DETERMINAZIONE DEL DIRIGENTE SERVIZIO VIA/VINCA 22 novembre 2024, n. 772

[ID VIP 12986] - Parco eolico denominato "GRAVINA IN PUGLIA", composto da 10 aerogeneratori di potenza nominale pari a 6,6 MW, per una potenza complessiva di 66 MW, e delle relative opere di connessione alla RTN, da realizzarsi nel Comune di Gravina in Puglia (BA).

Proponente: GAMMANRG S.R.L.

Relazione tecnica a supporto dell'istruttoria sul progetto
ID_VIP 12986

Figura 3 – Rete Tratturi

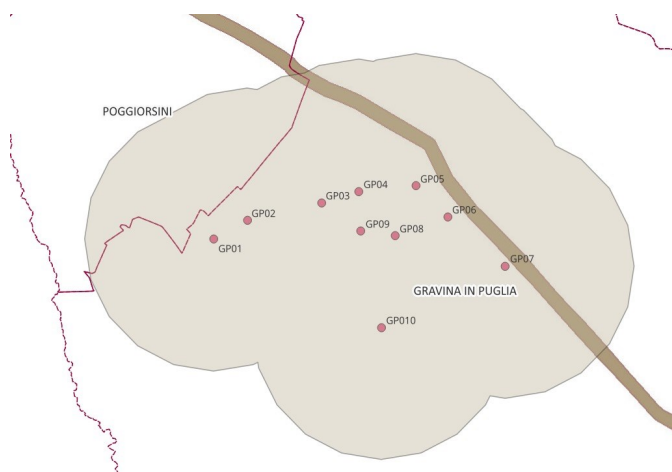
Si precisa che, dalla verifica è evidente che in prossimità dell’aereogeneratore GP10 (a meno di 200 m) è presente il **Fiume Fosso Dolce Canto cod: BA 0012** (Fiumi, torrenti e corsi d’acqua e relative sponde o piedi degli argini per una fascia di 150 m ciascuna- D. Lgs. 42/2004 e ss. mm. ii., art. 142, comma 1, lettera c (ex L. 431/85). Tale vicinanza risulta essere degna di nota e di ulteriori verifiche.

Figura 4 – Stralcio PPTR- 6.1.2 Componenti idrologiche

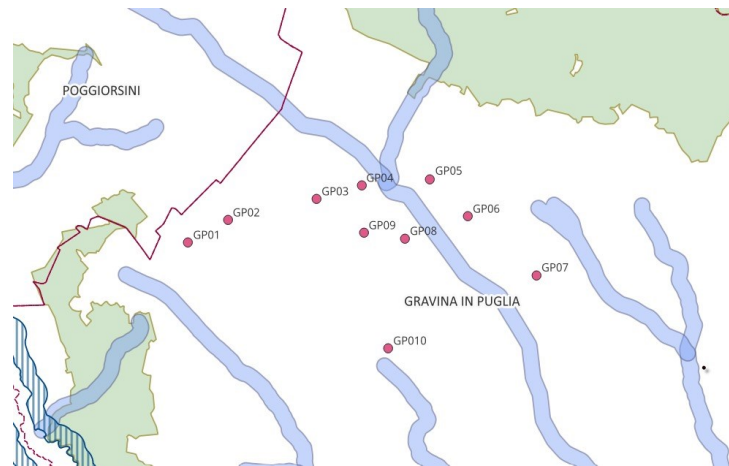
❖ L'idoneità dell'area non è affermata ai sensi dell'art.20 co.8 lett. c-quater).

Figura 6 – Stralcio aree su cartografia I.B.A. buffer 5000 m

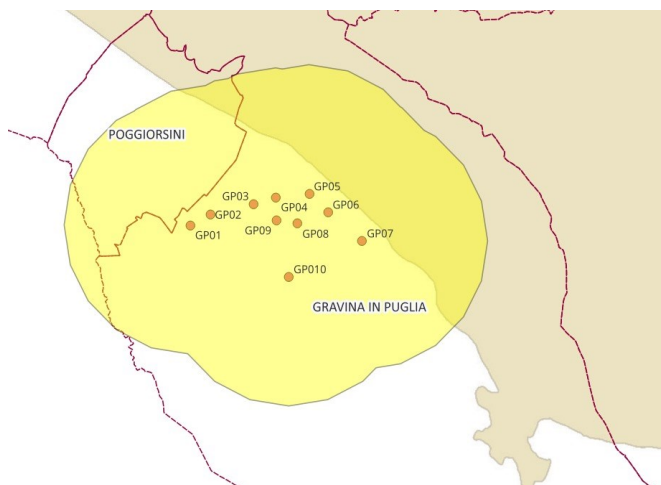
Per quanto riguarda le aree I.B.A., l’area di impianto **ricade** nel Buffer di 5000 m dell’IBA 135. In particolare gli aerogeneratori GP05, GP06 e GP07 distano circa 1 Km dall’ area IBA il più vicino, l’aereogeneratore GP07 dista 0,942 Km, mentre un limitato tratto del cavidotto interrato su viabilità esistente, in prossimità della stazione Terna, risulta adiacente alla perimetrazione del parco del Bosco Difesa Grande.

Figura 7 – Stralcio aree non idonee FER Regione Puglia e particolare “Versanti” e aereogeneratore GP05

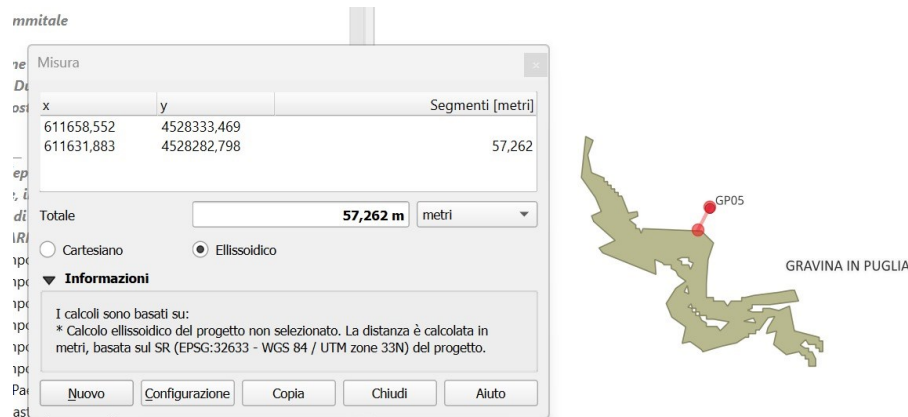
Per quanto riguarda i versanti, l'area di impianto e in particolare gli aereogeneratori non ricadono nel tematismo dei Versanti ma si precisa che gli aereogeneratori GP05 e GP10 sono prossimi allo stesso come si evidenzia nella figura di seguito.

Figura 8 – Carta uso del suolo 2011

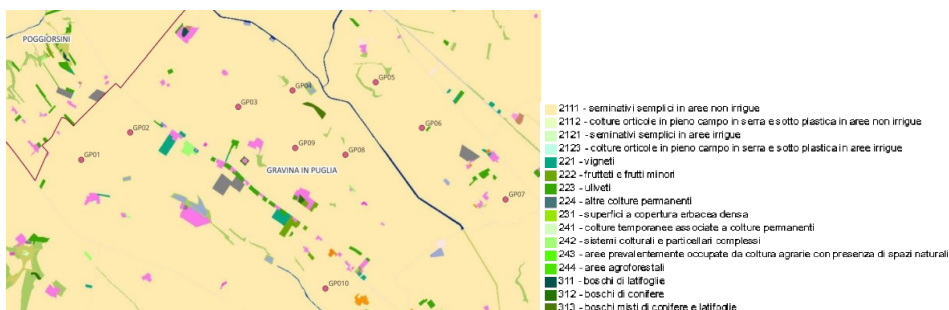
6. Gli aerogeneratori sono stati collocati in: **2.1.1 Seminativi in aree non irrigue**. Non è possibile verificare l'interferenza con colture di pregio nell'area circostante di 500 metri dall'impianto e non è possibile verificare, nei punti destinati alla costruzione degli aerogeneratori la presenza di muretti a secco. Non è verificato per gli ulivi e per le querce il carattere di monumentalità, come definito dall'art. 2 della Legge Regionale 4 giugno 2007, n. 14 "Tutela e valorizzazione del paesaggio degli ulivi monumentali della Puglia".

Figura 9 – Impianti FER e Area Buffer 10 Km - Impatto Cumulativo

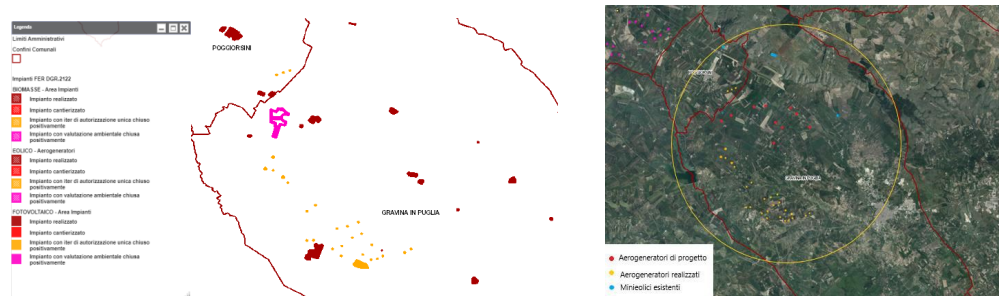
In riferimento alla distanza minima tra parchi eolici ($50 * HA = 50 * 200 m = 10000 m$). Il requisito non è soddisfatto. Per quanto concerne gli impatti cumulativi, il territorio agricolo interessato dalla realizzazione dell'impianto, risulta già interessato da impianti FER sia eolici che fotovoltaici, esistenti e autorizzati e in fase di approvazione.
